INFORME N° 026 2014-MEM-DGAAM/DGAM/ARPJBB/PDP/MLB/APV/ATI

ASUNTO : Análisis del Informe Técnico Sustentatorio de Cambios Menores al Proyecto Suplementario Yanacocha Oeste "Camino de Acarreo Ornamo", presentado por Minera Yanacocha S.R.L.

RESOLUCION DIRECTORAL N° 016 -2014-MEM-DGAAM

Figura N° 1. Delimitación de Coordenadas

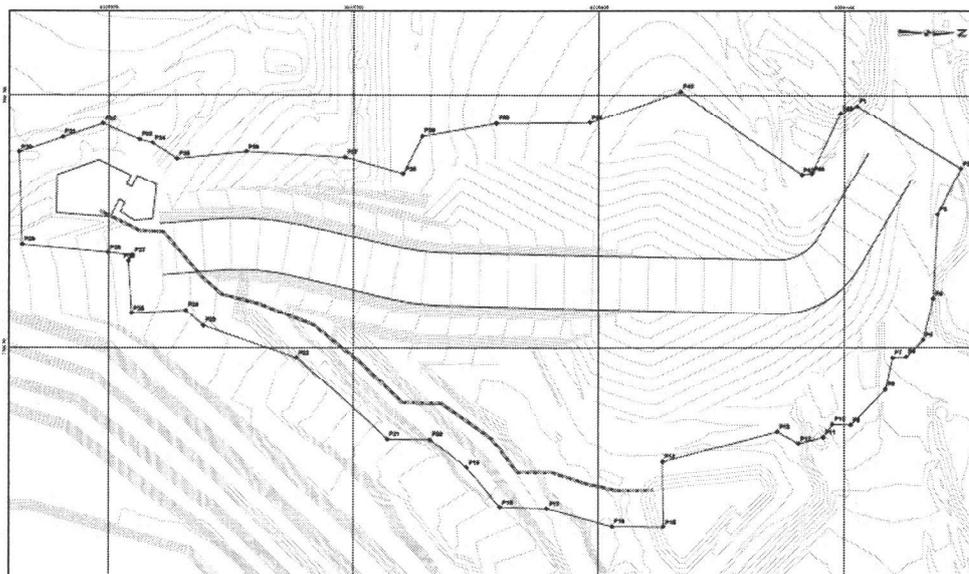
El camino de acarreo Ornamo se ubicará dentro del área de influencia del Tajo El Tapado Oeste, hacia el Este del tajo y al Oeste del Pad la Quinua. Las coordenadas del centroide de referencia (UTM WGS 84 Zona 17S) son: 9 225 930,55 N - 770 830,5 E; parte de este camino se ubicará sobre el depósito de material orgánico Ornamo.
